ADENDUM #3

A las compañías que retiraron las Bases de Licitación Pública Nacional LPN-MPC-GT-25-2024 “PAVIMENTACIÓN BARRIO SAN RAMÓN, 4 CALLE OESTE ENTRE 4 Y 7 AVENIDA, PUERTO CORTÉS, CORTÉS, HONDURAS”, se les hace las siguientes aclaraciones:

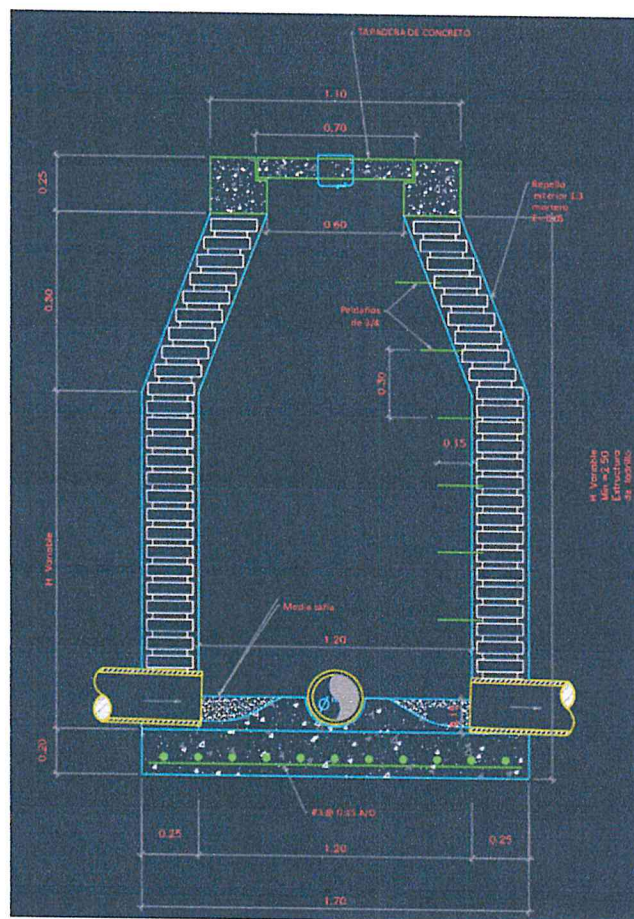
8. Proporcionar la sección típica de la excavación de las actividades 5.02 y 6.02

9. Confirmar con que material se va a rellenar en la actividad 5.03 y 6.03 con material de sitio o importado

10. Proporcionar el detalle de los pozos de inspección de la actividad 5.06
